Annexe 4 : Rapport d'Analyse détaillé du Bruit à l'état actuel

Mr Le commissaire enquêteur,

Vous trouverez ci-dessous les constats faits concernant l'étude acoustique de l'Annexe 4 qui me semble ne pas pouvoir être prise en référence dans cette enquête et qui doit être refaite scrupuleusement suivant les normes en vigueur et arrêtés

Annexe 4, Page 3 : Emplacement des Micros

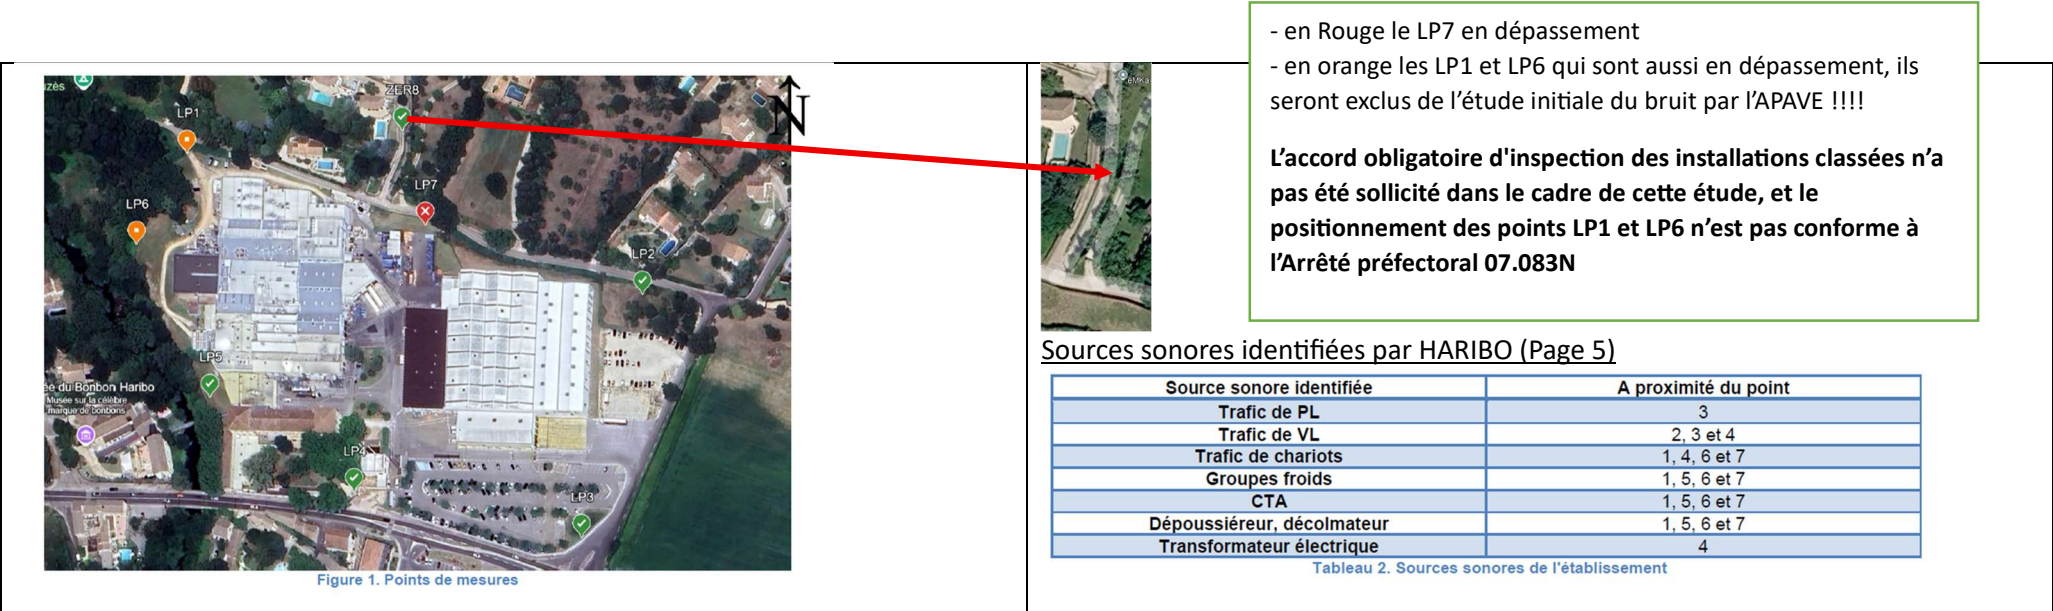
Il n'y a pas eu d'autorisation des voisins pour positionner un micro au point ZER8. Au vu de son emplacement et de l'image page 19 il se trouve sous un micocoulier !!!

3 des 7 relevés se trouvent en dépassement des limites admissibles

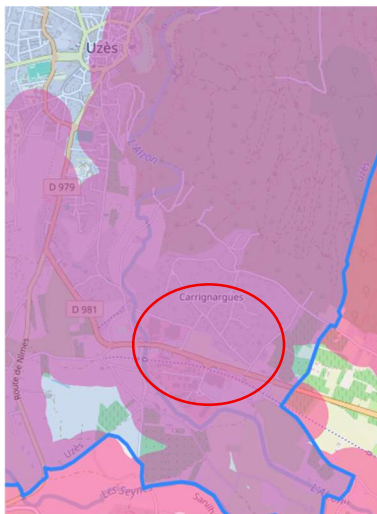
Ce paragraphe laisse à penser que les mesures ont été faites sur 24h ce qui n'est pas le cas, voir tableau ci-dessous !!!

Les mesures ne peuvent être considérées représentatives car elles n'ont pas été faites sur 24h et l'APAVE n'apporte pas d'explications sur les 4 à 6h de mesure manquante

Ce que dit l'APAVE

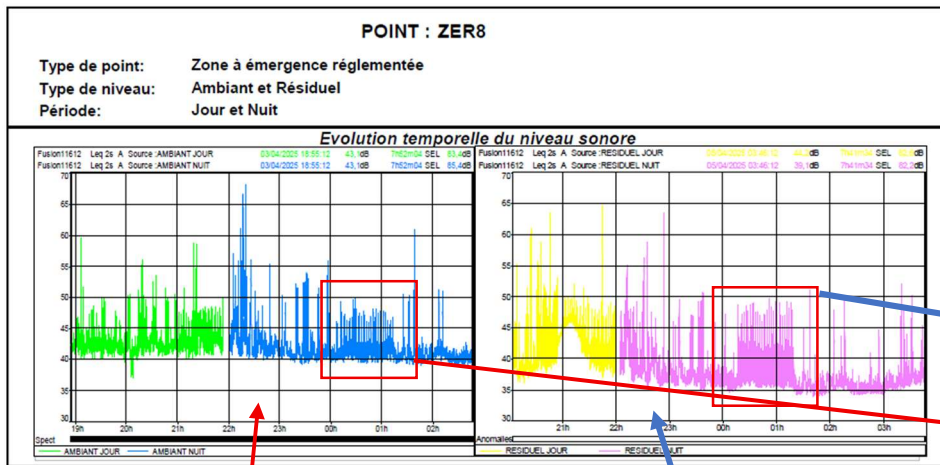
L'usine n'est jamais à l'arrêt complet permettant de mesurer le bruit résiduel, les séchoirs et autres ventilateurs, continue de fonctionner du vendredi 20h au lundi 4h.

L'Usine n'est jamais totalement arrêtée. Elle travaille 365j/365j, pour les équipes du lundi 4h au vendredi 20h, l'entretien se fait les week-ends et surtout, plusieurs installations fonctionnent le weekend comme par exemple les séchoirs, ventilateurs qui sont générateurs d'un bruit de fond tout à fait perceptible sur les Chronogramme ci-après.

Période réduite de 19h le vendredi quand l'équipe termine à 20h jusqu'à 2h du matin page Annexe 4, 19/24

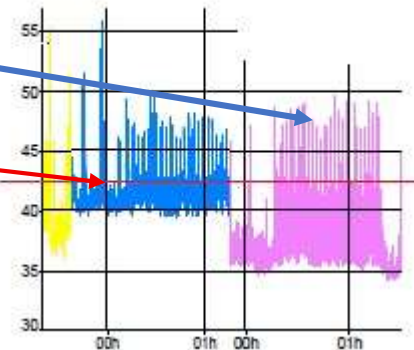
- **Le bruit avec l'Usine le jour 43.1dB est inférieure au bruit sans l'Usine 44,2dB**
- Le bruit avec l'Usine la nuit 43.4dB est supérieure au bruit sans l'Usine 41,3dB
- Différence importante dans la comparaison de ces deux chronogrammes :
 - Avec bruit l'Usine de 14h à 9h31 du 03/04 au 04/04/2025
 - Sans bruit de l'Usine de 14h48 à 1h37 du 04/04 au 05/04/2025

Zoom sur 0h à 1h30, A gauche en bleu le bruit Ambiant (usine en fonctionnement), à droite en mauve le bruit Résiduel (usine arrêtée)
 Au regard du trait rouge situé en haut de l'enregistrement du bruit permanent on constate que le niveau de bruit en partie supérieure avant les effets ponctuel de pointe reste quasi identique dans les deux cas montrant que l'usine n'était pas totalement arrêtée au moment du test

Plus de bruit avec l'Usine le jour que sans l'Usine, Incroyable à lire ce rapport l'usine réduirait le bruit !!!

Pourquoi le chronogramme du bruit sans l'Usine présenté n'est qu'une toute petite partie de la période, il manque 5h31 de résultats !!!

Enfin, l'Usine n'était pas totalement arrêtée

Température, humidité, point de rosée

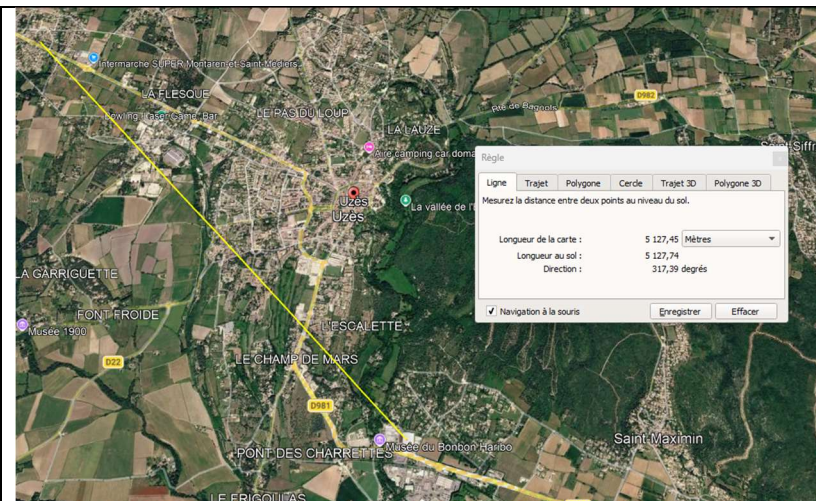
Les relevés Météo ne sont pas faits sur le site où l'on réalise les analyses de bruit mais à Montaren St Médier à 5km de chez HARIBO Pourquoi ???

La Station Météo est positionnée à plus de 5 km de l'usine et aucune démonstration n'est faite par l'APAVE qui indique, explique, prouve que la météo à Montaren St Médier est identique à celle de l'emplacement de l'Usine. La norme NF S31-010/A1 de décembre 2008 concerne la mesure et la caractérisation des bruits de l'environnement, et elle précise clairement l'importance des conditions météorologiques dans ce contexte

La météo présentée ne peut être prise en considération

Voir tableau Annexe 4, page 8 et 9/24

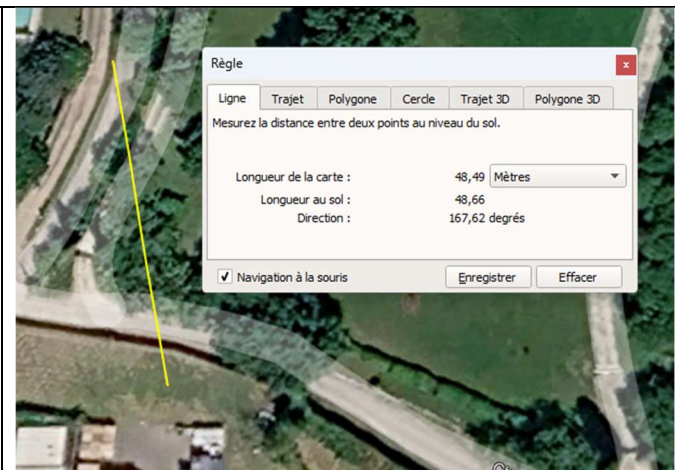
La nuit le LAeq du point ZER8 est relevé à 43.4dB. Ce point est situé à 48m du point LP07 qui lui doit être ≤ 44dB et relevé à 51 dB.

Le tableau 5.2 indique que de nuit le niveau Ambient du ZER8 est de 43.5dB et le LP7 tableau 5.3 indique 51dB.

Suivant la littérature, si la LP7 la nuit est à 51 dB à 1 m, alors à 48m la formule sans obstacle donne $L(ZER8) = 51 - 20 \log_{10}(48/1,5) = 21\text{dB}$
Au vu de ce calcul, il existe un véritable problème de mesure et ou de fiabilité de la mesure au point ZER8 qui était situé sous un micocoulier.

En fait, plus on s'éloigne de la source de bruit, plus la valeur du bruit diminue. Sachant qu'il existe un mur entre les points LP7 et ZER8 et qu'ils sont éloignés d'environ 50m.

5.4 TONALITES MARQUEES

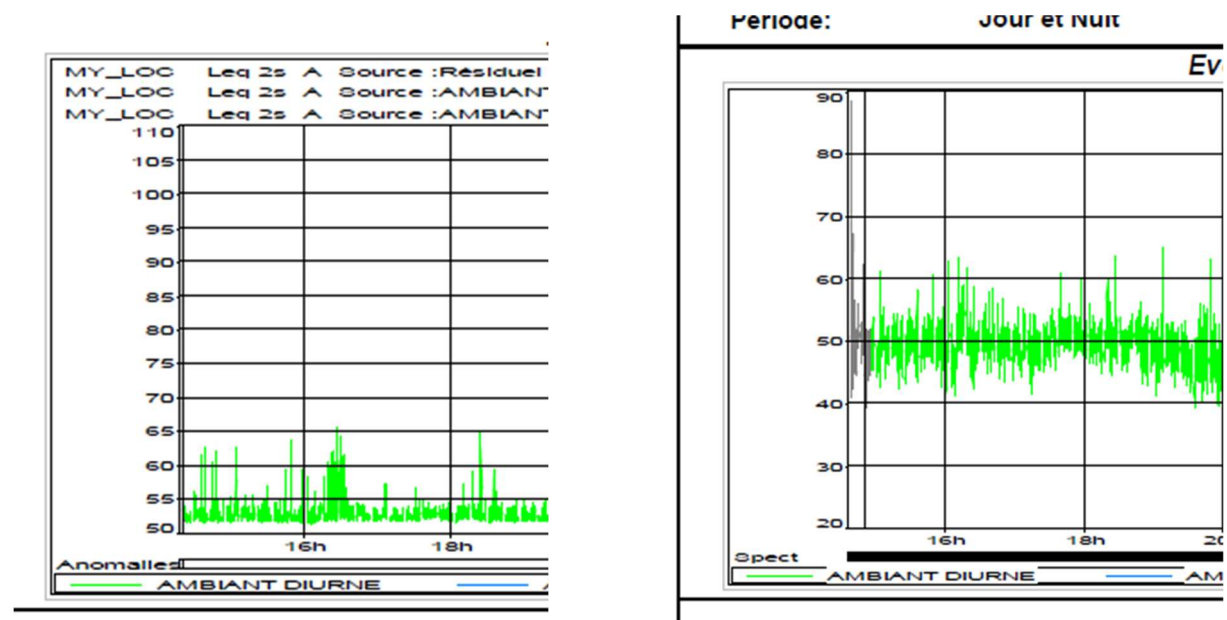
Annexe 4, Page 10 : Ils reconnaissent que des bruits significatifs existent et qu'ils font moins de 30% du temps mais ce n'est pas justifié !!!!

Les Conclusions Annexe 4, en Page 10 :

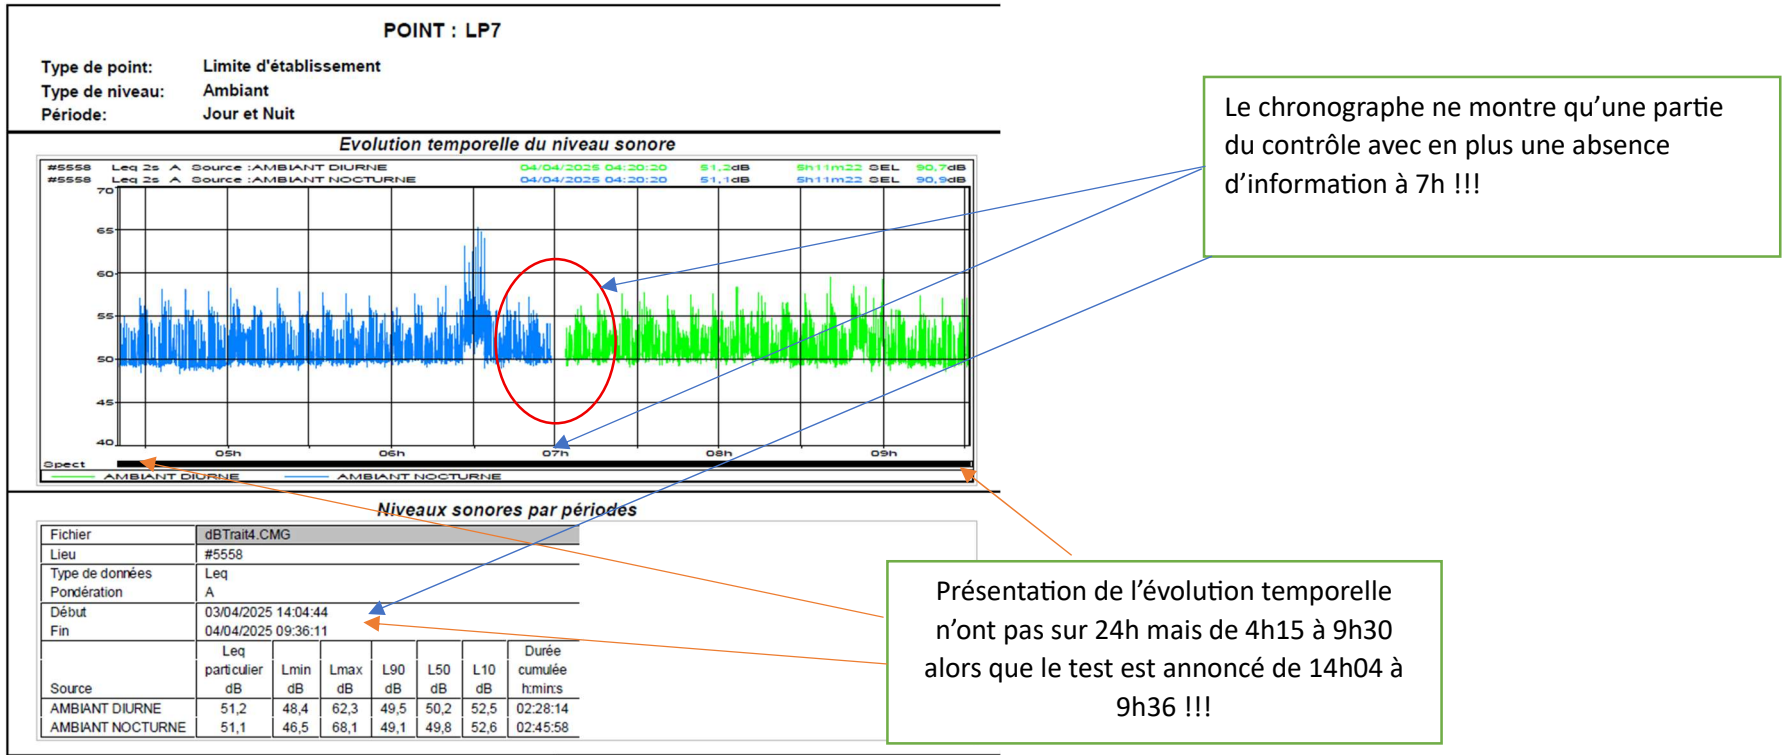
- Le point LP7 est annoncé dans l'étude en dépassement des tolérances la nuit (page 11 du document joint)
 - Haribo dans son document P07, n'indique aucune action corrective, ce point semble être en dépassement depuis près de 18 mois !!!
